Oggetto: Lavori “Recupero e rifunzionalizzazione arre produttive dismesse “  
POPONE E CARDITELLO- Importo Lavori 1.650.000,00 CUP G91I2200011000.  
Copertura del collettore fognario “Alveo Spierto “- Comune di Frignano - Area  
confinante il Viadotto S.P. 335 -, per lavori di realizzazione di parcheggio pubblico  
e strada pubblica, zona “POPONE E CARDITELLO” in assenza di autorizzazione  
dell’Ente proprietario e non previsto in progetto.

*realizzazione dei lavori “Recupero e rifunzionalizzazione aree produttive dismesse “ POPONE E CARDITELLO*

**Oggetto:** LAVORI DI RIGENERAZIONE E RIQUALIFICAZIONE URBANA DELL'AREA RIONE IACP INTERESSATE DA GRAVE DEGRADO UBANO PER FINALITÀ A INTERESSE PUBBLICO PER SVILUPPO DI ATTIVITÀ SOCIO - CULTURALE E SPORTIVE ALL'APERTO PER INTEGRAZIONE, AGGREGAZIONE SOCIALE LOCALE.

**Richiesta documentazione integrativa finalizzata al rilascio dell'Autorizzazione dei lavori in oggetto richiamati e ricadenti nelle aree demaniali gestite dalla Provincia di Caserta.**

Si allega cartina individuazione posizione collettore “Alveo Spierto” nel comune di Frignano.

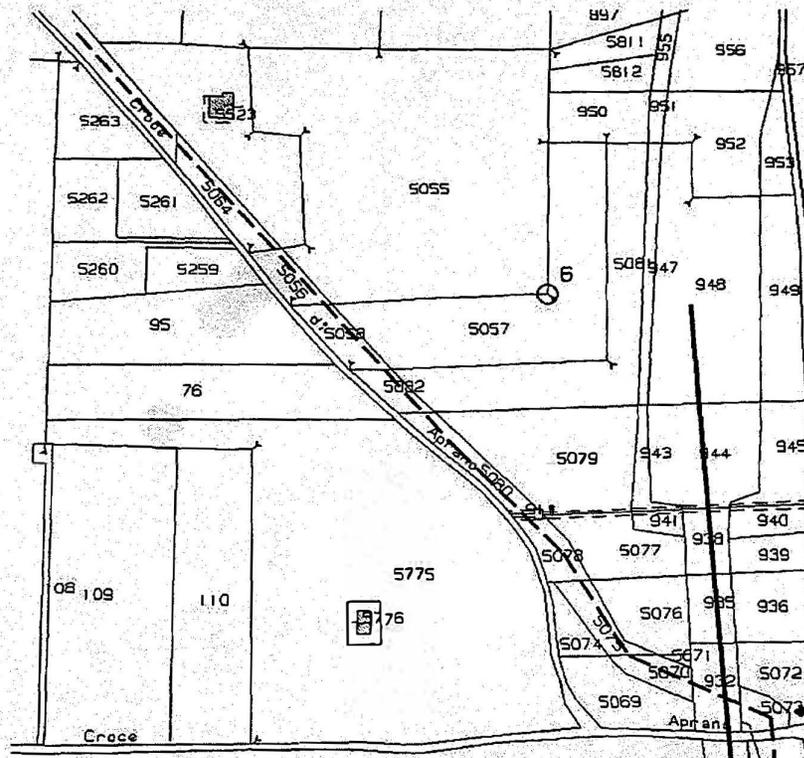
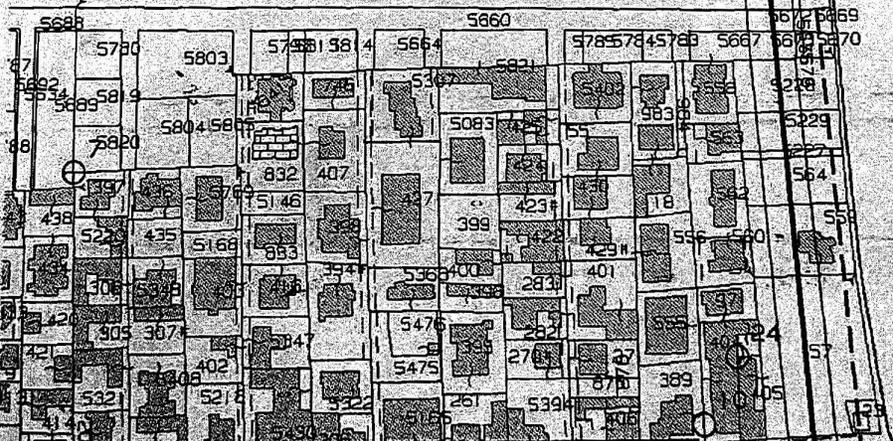
1. **Che** i lavori di un parcheggio pubblico e strada comunale in località "Via Popone-Carditello", ai confini del comune di Casaluce, si sviluppano sul Comune di Frignano per lo più su un bene di proprietà del Comune di Aversa, area confinante l'asse mediano Giugliano Marcianise S.P. 335 (tratto di strada interessato ai lavori sottostanti privo di barriere di sicurezza), coprendo il collettore fognario "Alveo Spierto", proveniente da Giugliano, Parete, Aversa e Frignano scaricando nell'alveo Incoronata; **opera di copertura non prevista in progetto.**

2. **Che** i lavori di realizzazione di una strada ed un parcheggio pubblico coprono i tombini d'ispezione del Collettore fognario "Alveo Spierto";
3. **Che** il Comune di Frignano sta eseguendo i lavori di cui sopra in assenza di autorizzazione del Comune di Aversa, proprietario dei terreni e comune capofila dell'opera collettore Fognario "Alveo Spierto.

4. **Che l'opera è stata eseguita negli anni 90 con fondi destinati alla cassa del mezzogiorno ex CASMEZ, destinati al comune capofila di Aversa;**
5. **Che** sulla costruendo strada si prevede il traffico di mezzi pesanti, provocando sovraccarico al collettore fognario, con eventuali danni alla struttura non essendo il collettore fognario stato costruito con calcestruzzo e ferro di tipo carrabile;

6. Che non stanno rispettando il vincolo di inedificabilità di 3 metri dal collettore.
7. **Che il Progettista dell'opera non ha previsto la presenza del collettore Fognario "Alveo Spierto" e di conseguenza non ha redatto la tavola di interferenza per prevedere tali lavori, al fine di evitare eventuali danni al collettore fognario in fase di**

Al Direttore dei Lavori e progettista dell’opera Ing. Pasquale ANSELMO rappr. Società UNA Srl, P.Iva 02484310590, Sindaco di Frignano, Dirigenti del Settore tecnico, Polizia Municipale di Frignano, di verificare che i lavori in esecuzione di realizzazione di un parcheggio e strada pubblica, in assenza di autorizzazione dell’Ente preposto, coprono il collettore Fognario “Alveo Spierto”;

***Nonché si chiede al Direttore dei Lavori il perché si stanno eseguendo dei lavori di parcheggio e strada pubblica su un collettore fognario non previsto in fase di progettazione e di conseguenza situazione ignara al Direttore dei Lavori.***

Che l’opera in costruzione su terreni di proprietà del comune di Aversa, nonché di proprietà sempre di codesto Ente, costituisce un serio pericolo per l’ispezione dei tombini in caso di alluvione o di controllo, nonché sovraccarico con il passaggio di mezzi pesanti.
